Note introductive

ENQUETE PUBLIQUE Auderghem – Projet Glacières -TRIOMPHE-WAVRE
Demande de permis mixte introduite par **GLIDA IMMO**

AVIS du Comité de l'Amitié

Fig. 2 : Valeurs de P/S préconisées par l'étude COOPARCH

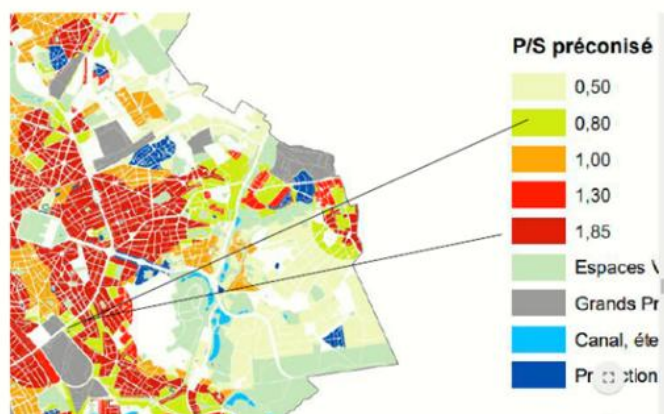
Le P/S de 3,14 affiché par GLIDA IMMO est près de quatre fois supérieur à la recommandation régionale initiale, et environ deux fois plus élevé que la moyenne des quartiers riverains.

Prévoir un **P/S n'excédant pas 2**. Ce taux reste largement supérieur à celui préconisé par le PRDD (0,8) pour ce périmètre, et se rapproche du P/S moyen des quartiers d'habitation voisins (~1,6), tout en offrant une meilleure intégration urbaine et environnementale.

Fig. 4

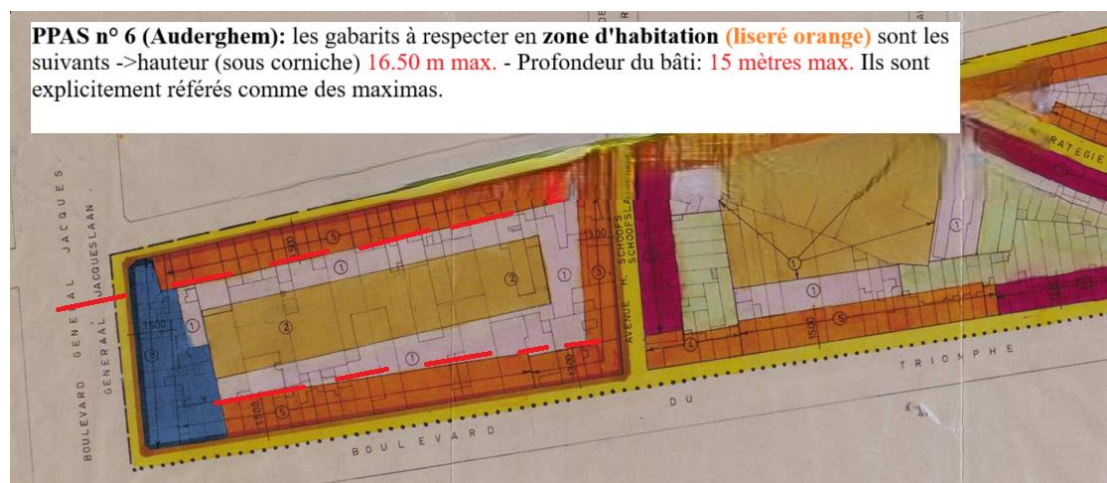
Ces gabarits violent les prescriptions du PPAS n° 6, en excédant de loin les limites de 16.5 mètres de hauteur sous corniche et 15 mètres de profondeur de bâti.

Revoir les gabarits du projet en hauteur et en profondeur, en les inscrivant en deçà des seuils autorisés par le PPAS n°6, en harmonie et cohérence avec les gabarits du site et des quartiers environnants. Donc 16.5 m sous corniche maximum, et 15 m en profondeur de bâti, de manière à augmenter le taux de perméabilité, et sensiblement le taux d'espace verts de pleine terre (30% min) - Cf. *infra* Pt 4.

Fig. 5

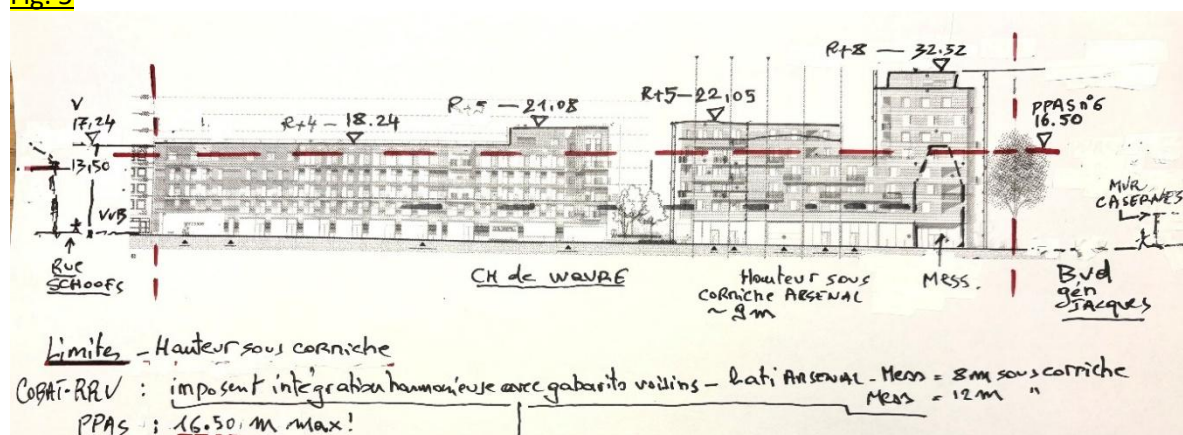
Le croquis ci-dessous, qui reprend intégralement les cotes techniques reprises au dossier, illustrent à suffisance l'écart par rapport aux prescriptions du COBALT, RRU et PPAS (voir le **trait rouge : 16.5 m sous acrotère maximum**)

S'il est juste qu'un étage a été enlevé sur certaines portions de la façade, la hauteur sous corniche est restée presque la même que celle reprise au projet précédent, lequel a été rejeté.

Fig. 6

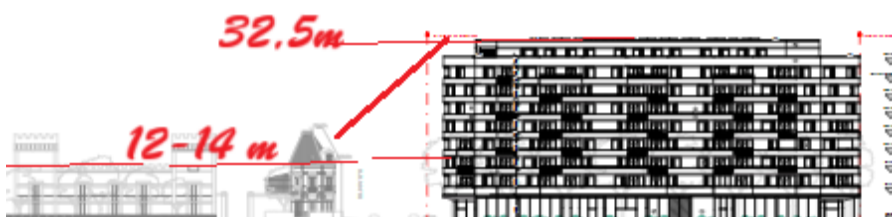
Le Bloc A qui culmine à 32.5 m à R+8 écrase complètement les gabarits de la tour d'angle et du Mess (~ 12 à 17 m en R+2)

Fig. 10 – nuisances sonores

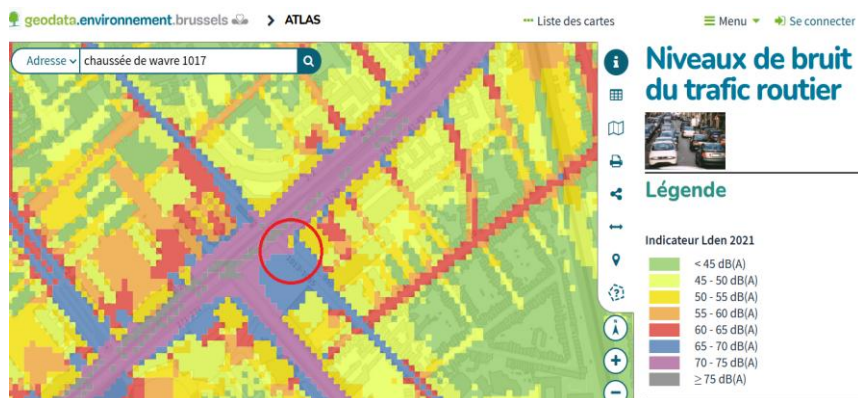
C'est dire qu'il y a intérêt à délester la chaussée de Wavre, quitte à déplacer une partie du flux et charroi vers le Boulevard du Triomphe, axe plus large et mieux adapté à l'absorption du trafic et qui impacte moins directement les quartiers riverains. Les cartes ci-dessous, bien qu'en attente d'actualisation par la Région, illustrent déjà clairement la gravité du problème.

Revoir l'équilibre des flux et des entrées-et-sorties entre la Chaussée de Wavre qui doit être délestée, et le Boulevard du Triomphe.
